改善箇所説明図

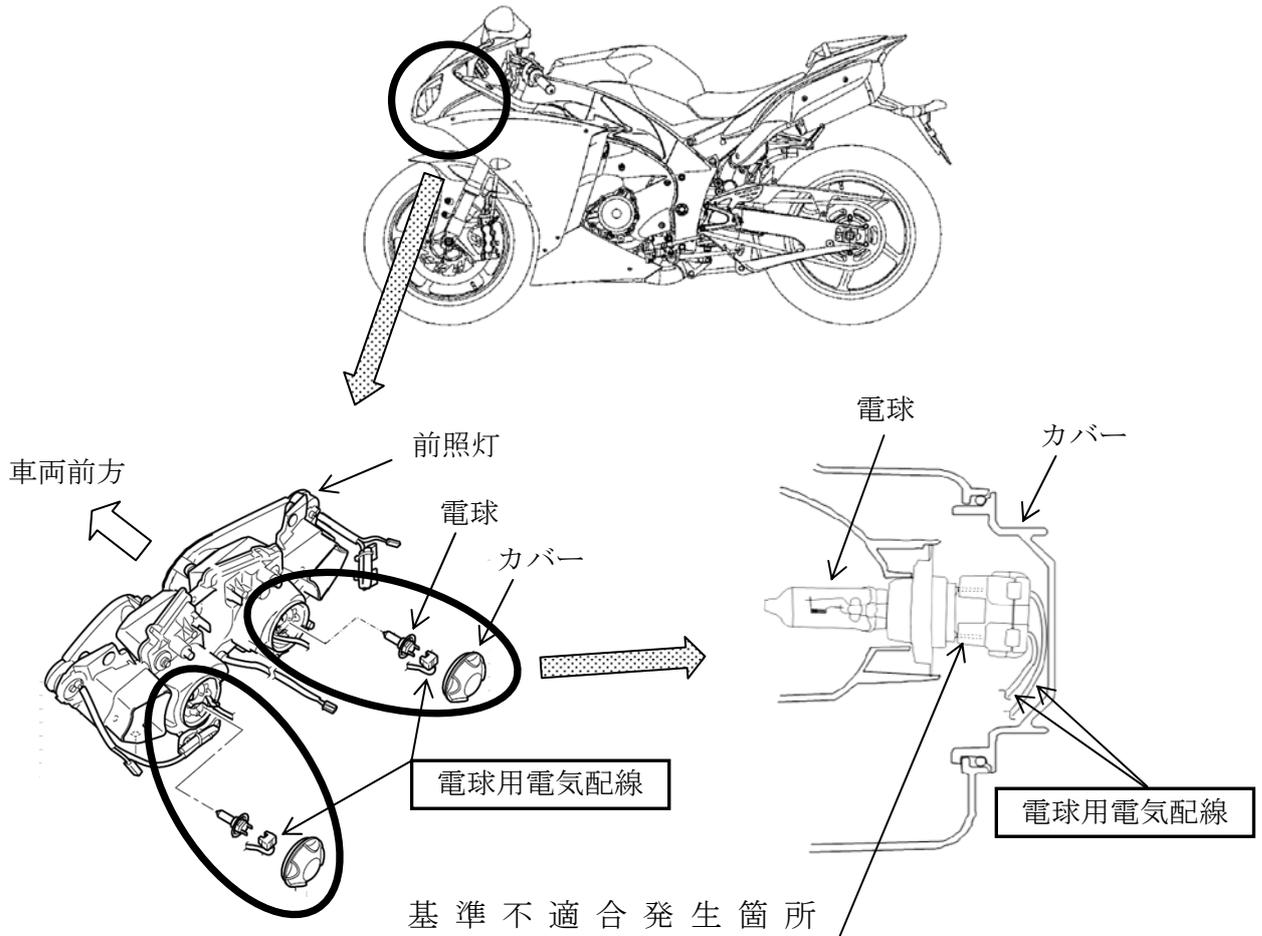
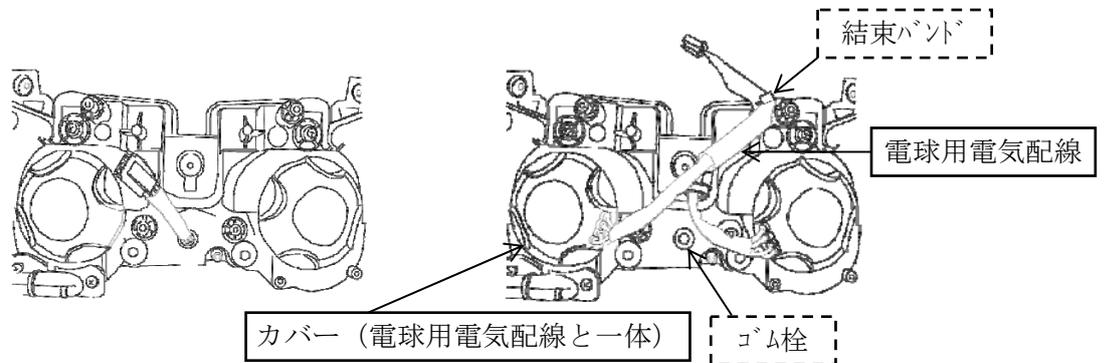
前照灯において、電球用電気配線の接続端子部の許容温度に余裕がないため、電球側の端子の熱により、当該電気配線の端子勘合力が低下することがある。そのため、そのまま使用を続けると、エンジンの振動等により前照灯がちらつくことがあり、最悪の場合、当該端子部が導通不良を起こし、前照灯が不灯となるおそれがある。

EBL-RN24J：改善前

EBL-RN24J：改善後

改善の内容：全車両、電球用電気配線を対策品と交換する。なお、EBL-RN24Jは当該電気配線の対策品を装着するために、周辺部品も交換及び追加する。

識別：EBL-RN24J サイドスタンドブラケット付近に白ペイントを塗布する。
 JBK-SG20J メインスタンド左側取付部付近に白ペイントを塗布する。
